Projekt Gesamtverkehrsprojekt Oensingen
Neue Verkehrsführung und Umgestaltung

Projektphase Vorprojekt

Inhalt **Mitwirkungsbericht**

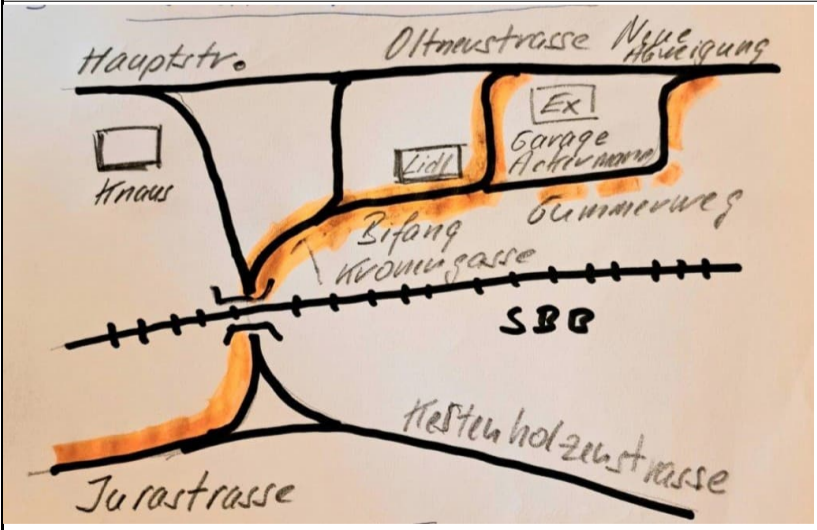
Umgestaltung der Gemeindestr. zur Lebensader: Das Gewerbe wird extrem leiden mit Tempo 30 weniger, mit 20 sicherlich extem.	2	Die Begegnungszone (Tempo 20) stösst bei den Mitwirkenden mehrheitlich auf Ablehnung, insbesondere auch wegen der Schulwegsicherheit. Die Begegnungszone (Tempo 20) wird nicht umgesetzt.	2
	Umbau Kreisel Verkehrsknoten Hauptstr. / Autobahnzubringer: jetzt geht es, vor 2 Jahren mit der prov. Lösung ging es nicht. Finde den Fehler :-)	2	Der frühere Kreisel war nicht normkonform ausgebildet, weshalb er zurückgebaut werden musste. Mit dem vorliegenden Projekt soll der beliebte Kreisel Brüggmatt normkonform wieder eingerichtet werden.	2

Nr.	Thema	Mitwirkungsbeiträge	Wertung	Stellungnahme GPL	Behandlung
100	3	Begegnungszone mitten im Dorf: nicht nötig, Tempo 30 reicht, aber Richtung Sternweg ja.	2	Die Begegnungszone (Tempo 20) stösst bei den Mitwirkenden mehrheitlich auf Ablehnung, insbesondere auch wegen der Schulwegsicherheit. Die Begegnungszone (Tempo 20) wird nicht umgesetzt.	2
	4	Schaffung Umfahrungsstrasse durch Industrie: Wenn, dann schon 60km/h aber sicher nicht mit nur 3.5m Breite pro Spur. Jeder Traktor hat schon 3m.	2	Es gilt innererst 50 Km/h. Alle Strassen stehen den landwirtschaftlichen Fahrzeugen zur Verfügung, sofern sie dafür zugelassen sind.	5
	4	Erhöhung Leistungsfähig. und Verb. Sicherheit für Velo und FG: ob es dann die Insel Bükli braucht ist ja schon fragwürdig.	2	Der Erhalt der Liegenschaft ist mit den Eigentümern abgesprochen und die aktuelle Planung wird durch die Eigentümer ausdrücklich begrüsst.	5

4	3. Transit-Strasse von Osten kommend

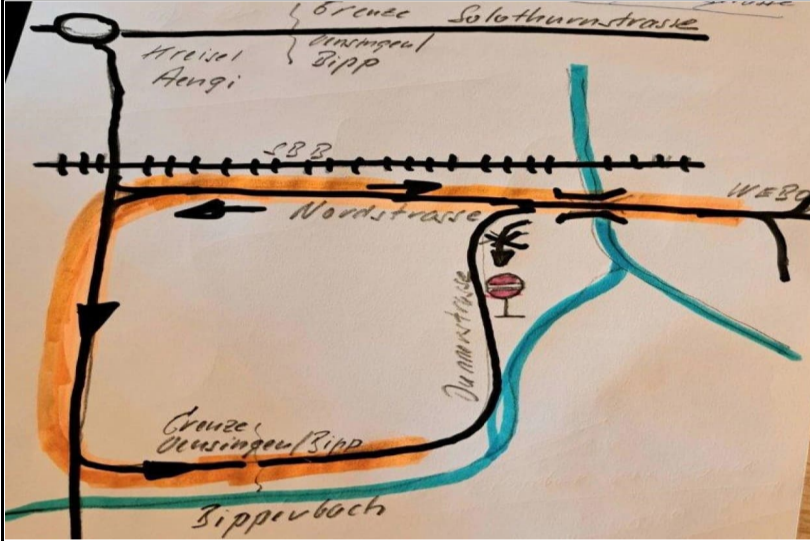
2	Via E-Mail an die Einwohnergemeinde Oensingen eingegangen (siehe BS_004): 1. Der Weg von Oberbuchsiten nach Balsthal bzw. Gegenrichtung 1.1 Von Oberbuchsiten herkommend und nach Balsthal (oder ins Thal) zu gelangen, führt der Weg über die Oltenstrasse – Hauptstrasse bis zur Abzweigung Klusstrasse (gegenüber Gemeindehaus) 1.2 Den Weg über die geplante Ost-Einfahrt die Jurastrasse zur Abzweigung VEBO und weiter in die Staadackerstrasse zur Post und zur Abzweigung Klusstrasse werden bes/mmt nur wenige benützen.	3	Der Verkehr von Oberbuchsiten ins Thal wird den Weg über den Knoten Kestenholz-Hauptstrasse-Klusstrasse nehmen. Die prognostizierten Verkehrszahlen sind gering.	5
	2	2. Zubringer-Weg zur Deponie Aebisholz 2.1 Den ganzen Tag fahren LKW mit Bauschutt von der Breitfeldstrasse, in die SBB-Unterführung zur Abzweigung Knaus in die Hauptstrasse bis zur Abzweigung Gemeindehaus in die Klusstrasse Richtung Thal bzw. in der Gegenrichtung Richtung Aebisholz (Kieswerk) .	3	Die künftige Erschliessung der Kiesgrube Aebisholz wird nicht mehr über die Breitfeldstrasse, sondern über die Dünnerstrasse erfolgen.	5

Nr.	Thema Mitwirkungsbeiträge	Wer- tung	Stellungnahme GPL	Behand- lung
103	<p>3.1 Beschreibung der Variante zur Ost-Einfahrt Die geplante NEUE Strasse für die Ost-Einfahrt kann optimiert werden:</p> <p>a. Von Oberbuchsiten kommend über die Oltenstrasse bis zur Abzweigung Ex-Garage Ackermann bzw. später der geplanten Abzweigung in den Gummertliweg und den Bifangweg (südlich Lidl) bis zum Unterteil der Kronengasse und die vorhandene SBB-Unterführung zur Kesteholzstrasse in die JURA-Strasse bzw. Abzweigung VEBO (die Kronengasse kann links verbreitert werden, ebenso der Bifang- und Gummertliweg)</p> <p>b. Eine neue Unterführung der SBB ist dann nicht notwendig. Die Transitstrasse Olten-Solothurn-Olten und die Zubringer zur Autobahn sind gewährleistet.</p> <p>c. Die Transit-Strasse zur Umfahrung der Hauptstrasse, ebenso der Zubringer von Osten zur Einfahrt Autobahn ist ebenso gewährleistet.</p> <p>d. Die Kronengasse, der Bifang-Weg und der Gummertli-Weg können südseitig leicht verbreitert werden.</p>	4	<p>Verschiedene Linienführungen wurden studiert und aufgrund der geringen Wirksamkeit wieder verworfen. Auch die gezeigte Linienführung wurde untersucht. Mit dem Richtplaneintrag (Regierungsratsbeschluss) der Linienführung der Neubaustrecke südlich der SBB-Trasse wurde die Linienführung bereits behördenverbindlich festgelegt.</p> <p>Die bestehende Unterführung SBB auf der Kesteholzstrasse ist viel zu schmal für eine Entlastungsstrasse.</p>	5
